# DIAGNOSTIC EN MARCHANT

*Samedi 14 octobre 2023*

À l'initiative du Comité de quartier CENTRE, un diagnostic en marchant a été réalisé le **samedi 14 octobre**. Il a rassemblé des membres du Comité de quartier, et des habitants. Les points de vigilance portaient sur : **la sécurisation des voies, le cadre de vie, l'accessibilité de l'espace public.**

# Allée des Fenaisons

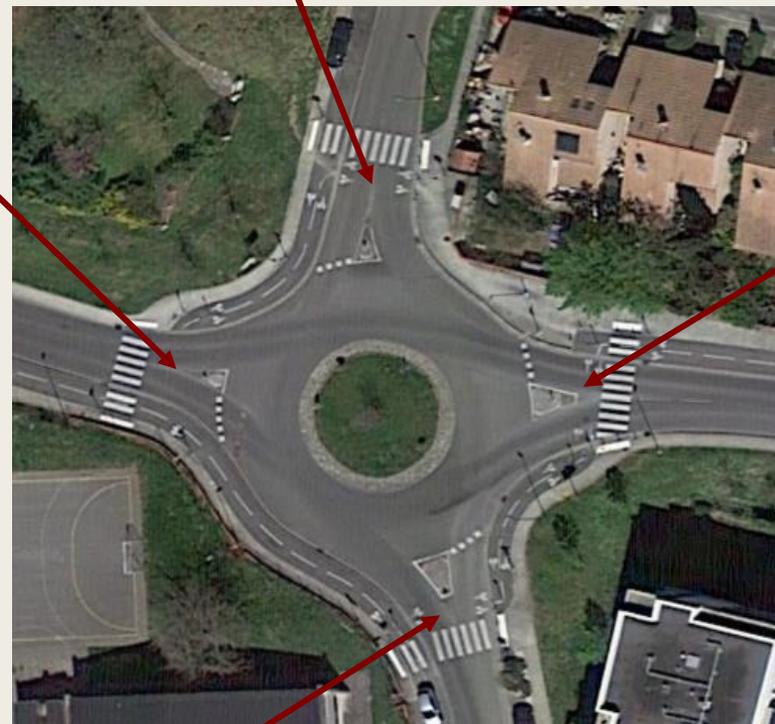
**Dépôts d'encombrants** : Cet endroit de colonnes enterrées est très problématique. Des dépôts d'encombrants très réguliers sont faits, les résidents de l'immeuble se plaignent et se savent plus vers qui se tourner pour résoudre ce problème. Les dépôts ne seraient pas le fait des résidents, mais d'habitants en proximité

*Demande d'enlèvement des encombrants faite le 16 octobre auprès des services Relation Population. Cet endroit est bien identifié par les services de Toulouse Métropole, une sensibilisation a déjà été faite auprès des résidents en proximité.*

# Allée de la Naspe

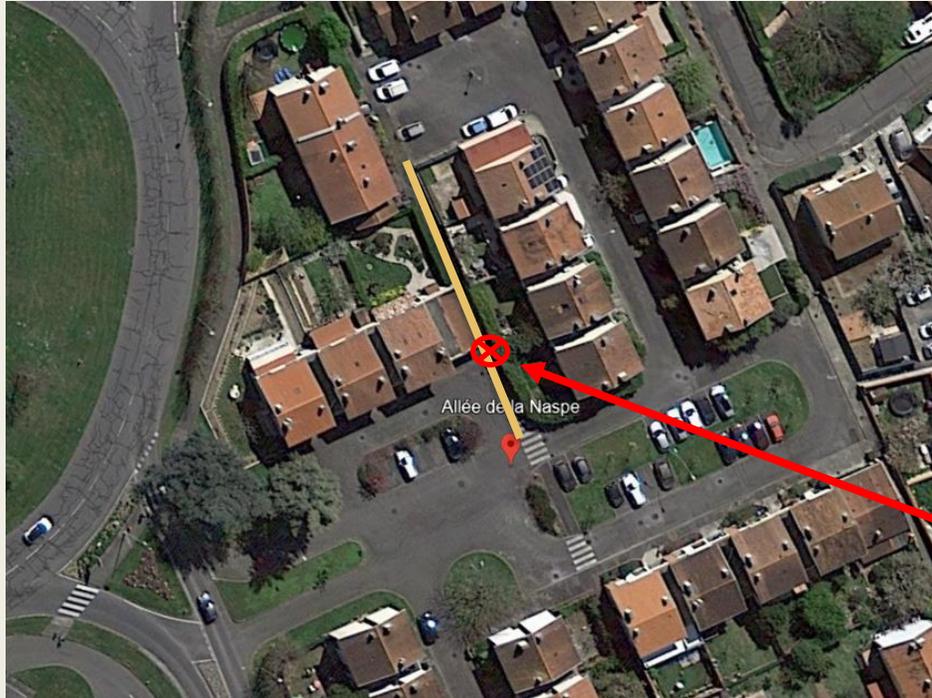
*Réverbère au milieu du chemin malin*

# Allée du Bassac

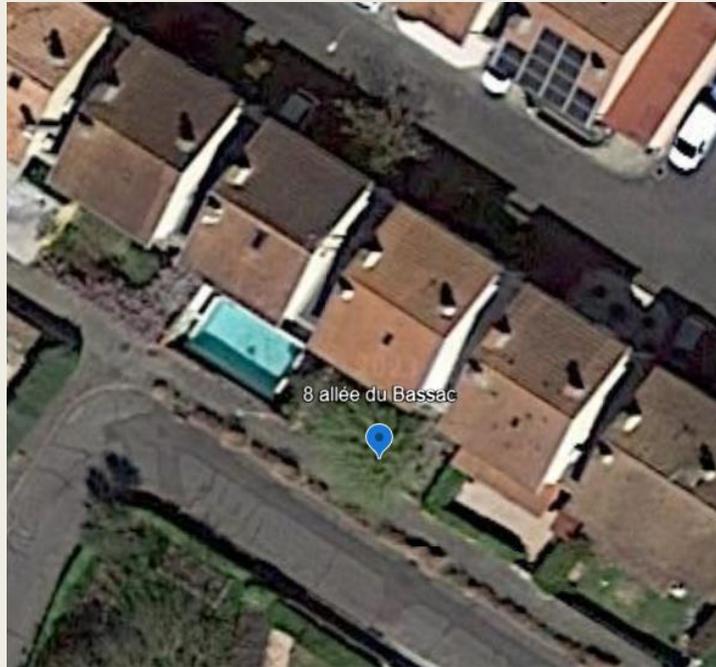
*La végétation d'un particulier envahit un chemin malin et gêne la circulation. Par ailleurs, le chemin est vétuste dans son intégralité*

Entrée du bld du 14<sup>ème</sup> RI

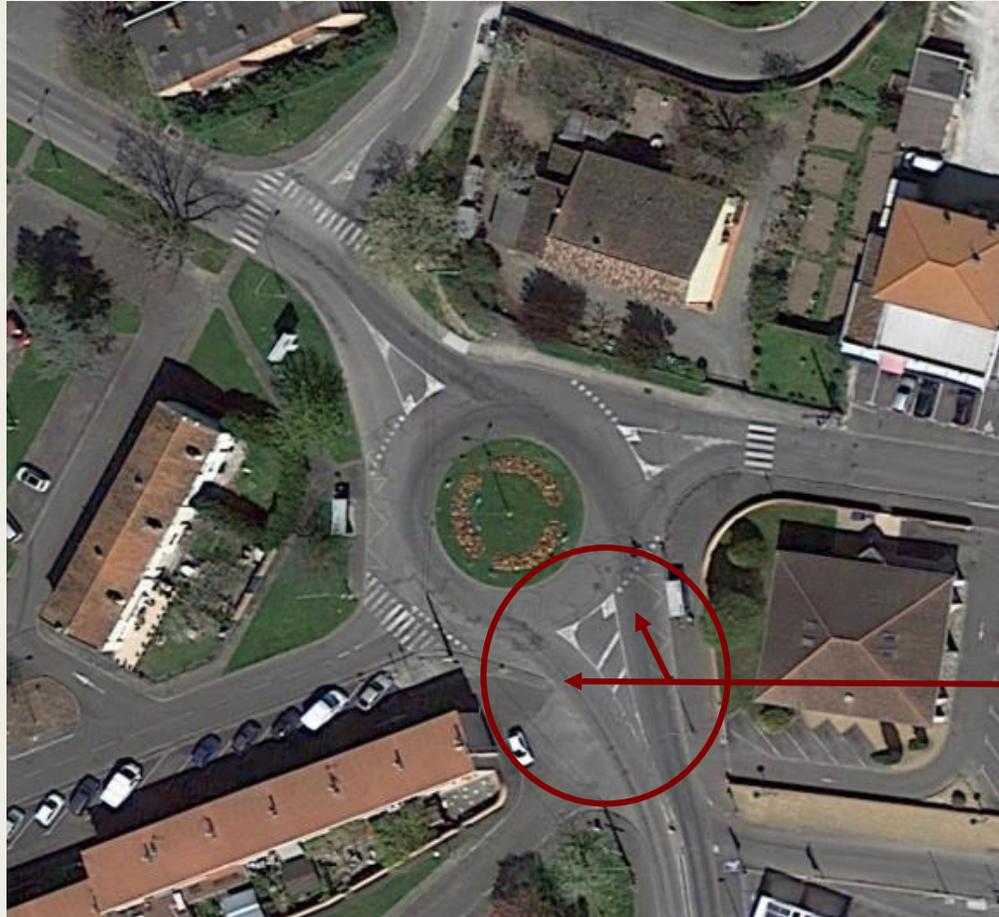
*Mobilier urbain voilé*

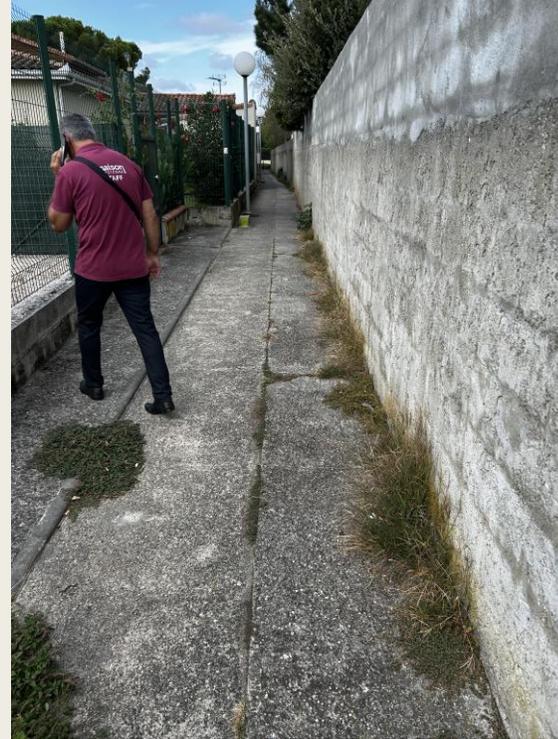
Trottoir étroit et en devers, impraticable pour personne à mobilité réduite et parents avec poussettes. Au moment de se rendre à l'école, beaucoup de piétons et donc d'enfants doivent marcher sur la route. Les trottoirs doivent rester à usage des usagers et non aux voitures et autres activités du secteur.

La haie de clôture de la résidence de la Pradine est affaissée vers le trottoir, plus de 50% du trottoir est obstrué.

# Allée du Berry

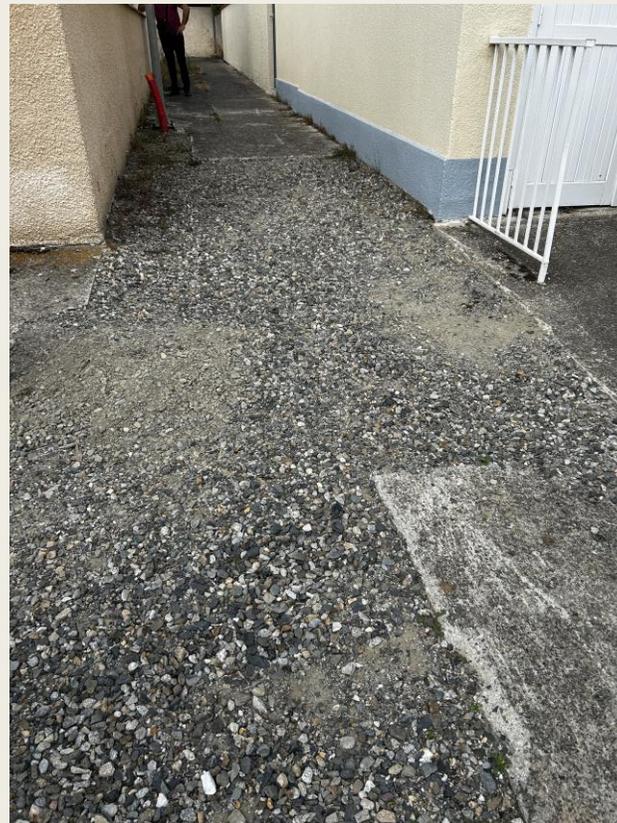
Plusieurs endroits sans trottoir, trous présents dans le trottoir

# Rond-point de la Paix

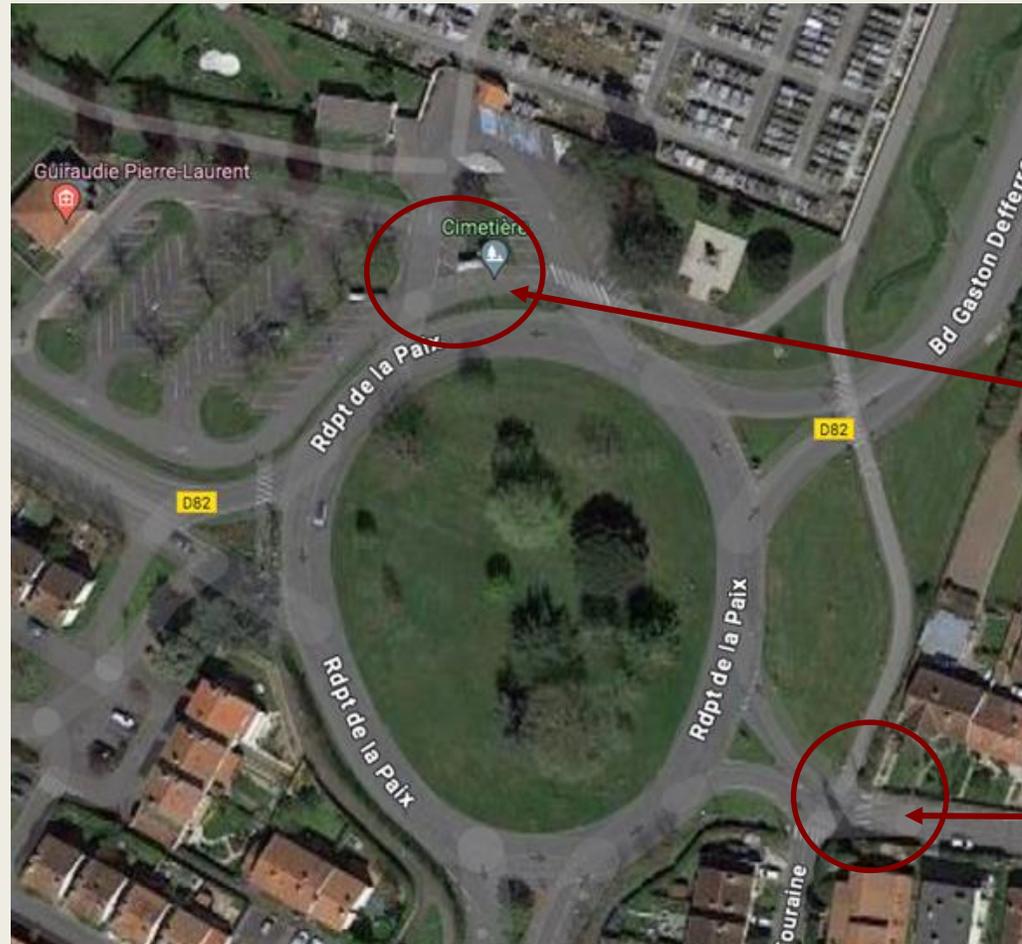
1 - Pas de passages piétons  
Raccordement piste cyclable

2 - Intersection piétons / vélos / voitures  
Sans visibilité

*Prolongement de la piste cyclable interrompu au niveau du monument au mort et de l'entrée du cimetière*

*Absence de visibilité pour les vélos sortant du rond point de la paix*

*Absence de visibilité pour les voitures arrivants de l'école Hélène Boucher (dangerosité pour vélos et piétons)*

# Rue du Château d'Eau

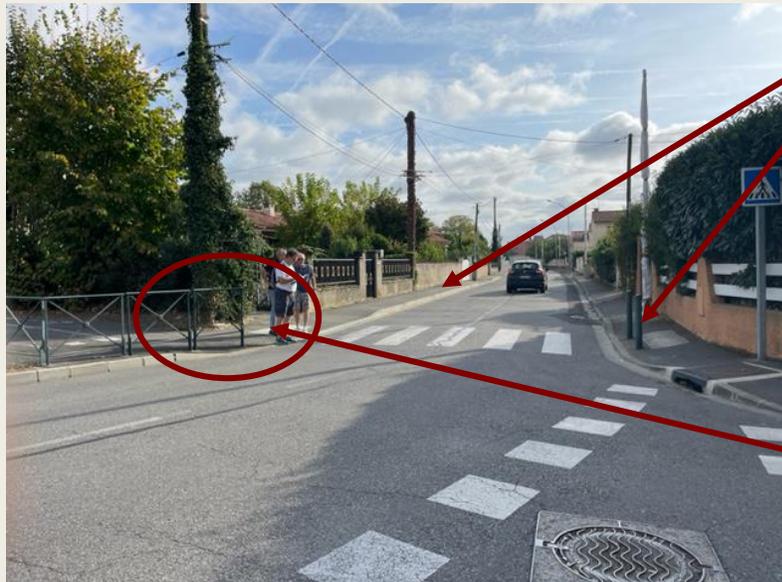
*Aucun trottoir adapté PMR*

*Vitesse élevée dans la rue pour les voitures.*

*Dangerosité du Carrefour*

*Difficulté de circuler pour les piétons.*

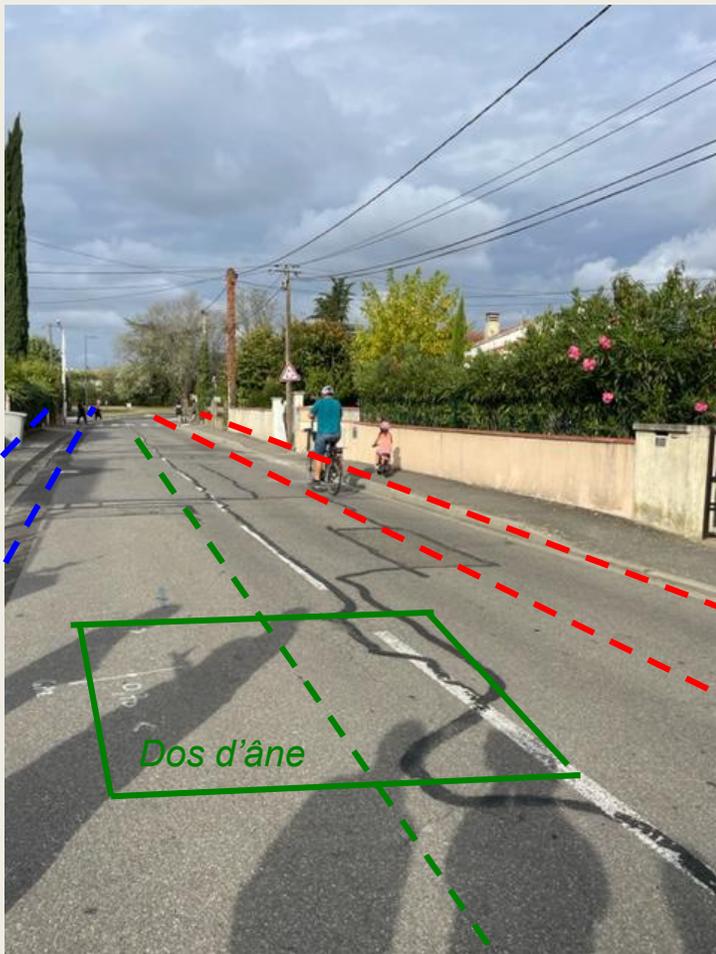
*Manque la continuité de la piste cyclable vers école Hélène Boucher*

*Imaginer la rue en sens unique pour permettre l'élargissement du trottoir d'un seul côté*

*Bénéficier de la continuité de la piste cyclable sur l'intersection.*

*Prévoir un dos d'âne au milieu de la rue*

Elargissement trottoir

Piste Cyclable

Dos d'âne

Un seul sens de circulation voiture

# Calvaire Chemin de la Crabe

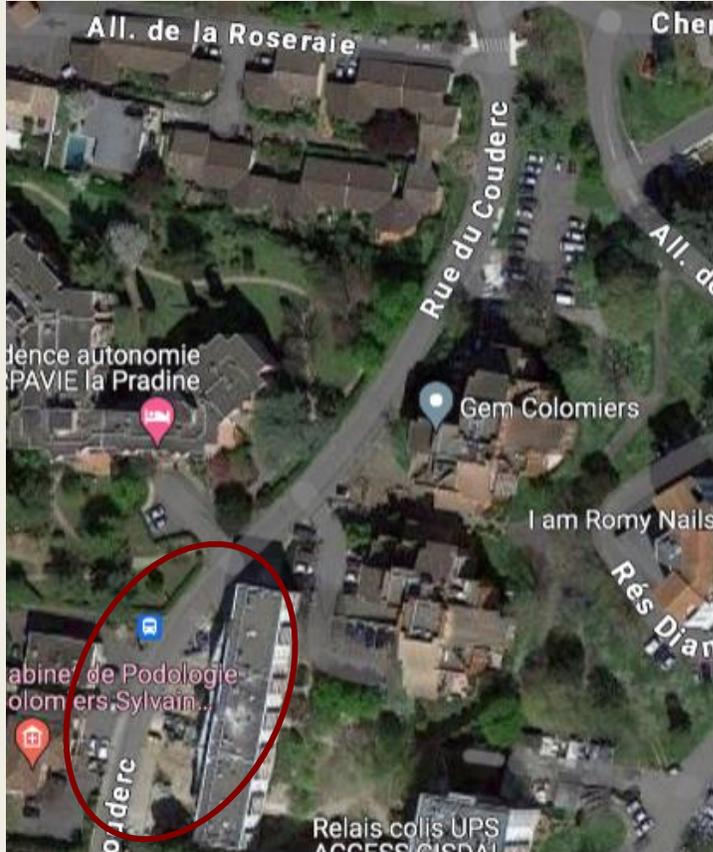
*Incompréhension sur Carrefour  
et sens de circulation avec un fort dénivelé*

*Sens de circulation*

*Faire un rond point  
autour du calvaire*
